Kommentarer til innkomne merknader til NVE-søknad

Brakedal Settefisk AS søkte om løyve til tilleggsregulering av Brakedalsvatnet og Laukkjærtjørna i Bømlo kommune 9. oktober 2018. NVE har sendt søknaden på høring 21. februar 2019, med uttalefrist 12. april 2019. Bømlo kommune har fått utsatt høringsfrist til 23. mai. Det er kommet inn en høringsuttalelse til søknaden fra

Vedlegg 1: NEVINA-kart tatt ut 20. mai 2019

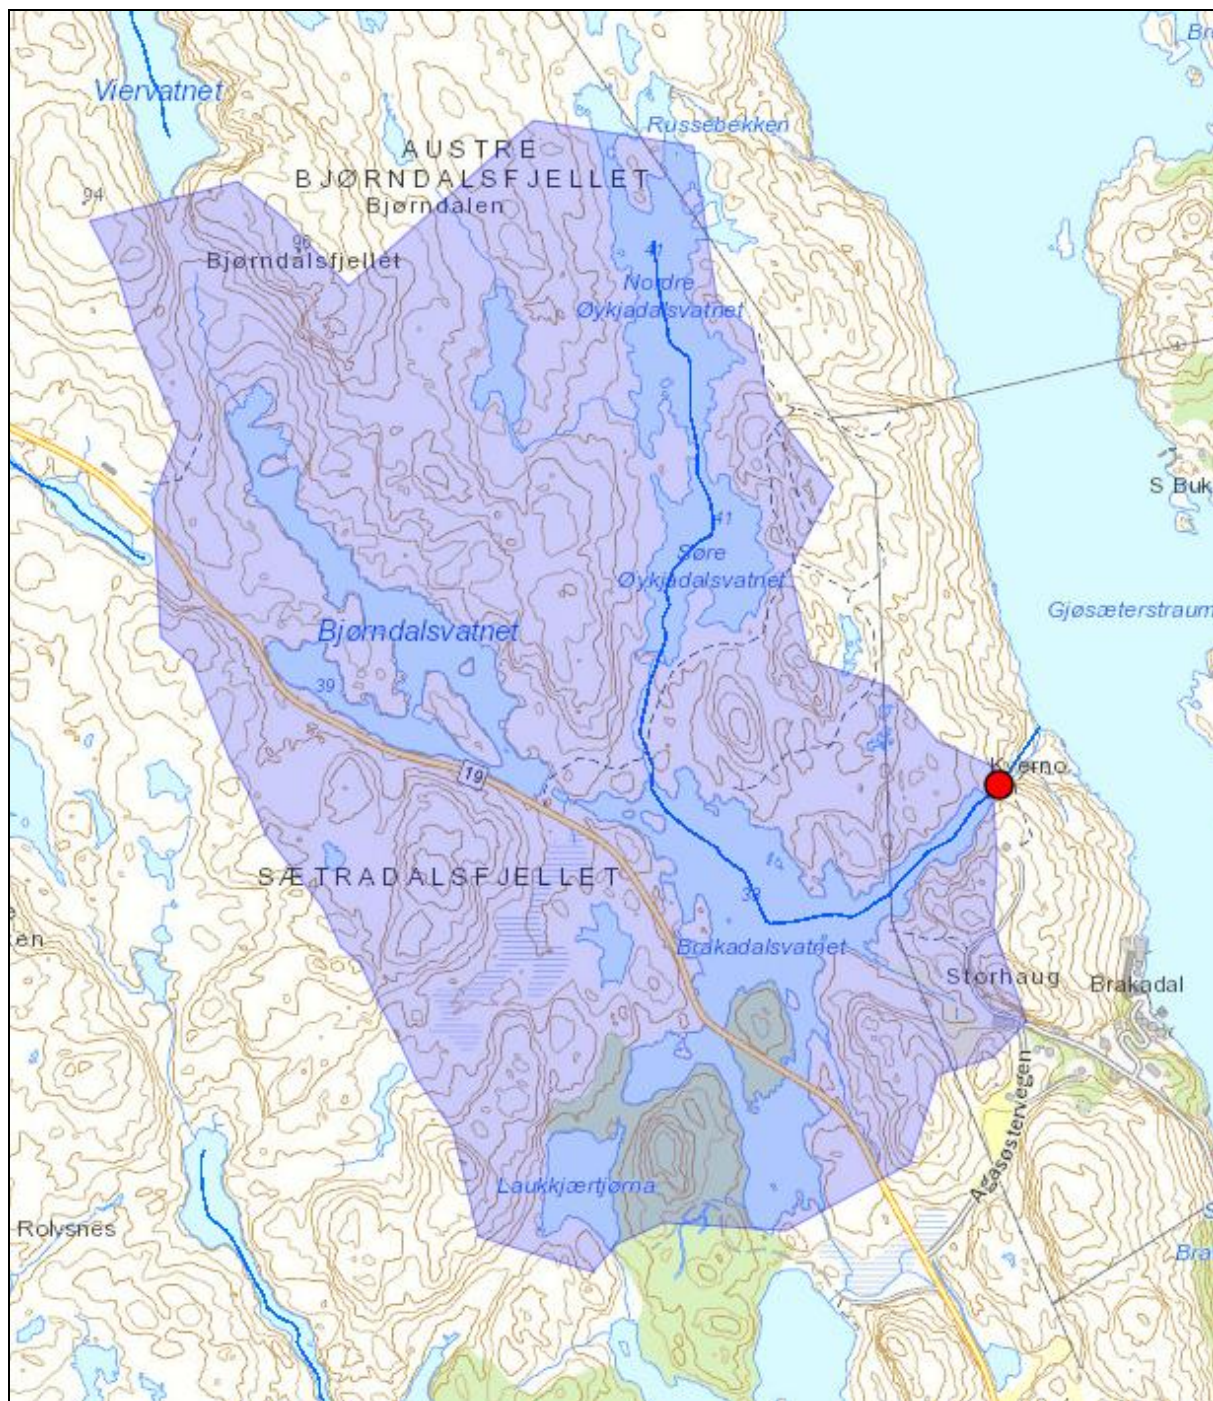
Advokat Rundhovde påpeker mangler ved søknaden. Blant annet at Laukkjærtjørna ikke skal inngå i NVEs nedbørfeltsbeskrivelse til Brakedalsvatnet, men tilhører feltet til Hollundsvatnet.

Undertegnede har i dag gjennomført denne «øvelsen» en gang til for belegg de aktuelle feltene, og finner igjen at nedbørfeltet for Hollundsvatnet ikke omfatter Laukkjærtjørna (**vedlegg 1**), samt at feltet for Brakedalsvassdraget omfatter Laukkjærtjørna (**vedlegg 2**). Søknadens påstand er dermed bekreftet, selv om advokaten har plassert denne innsjøen i nedbørfeltet til drikkevattnet ved uthenting av samme data (synes hentet fra en COWI-rapport).
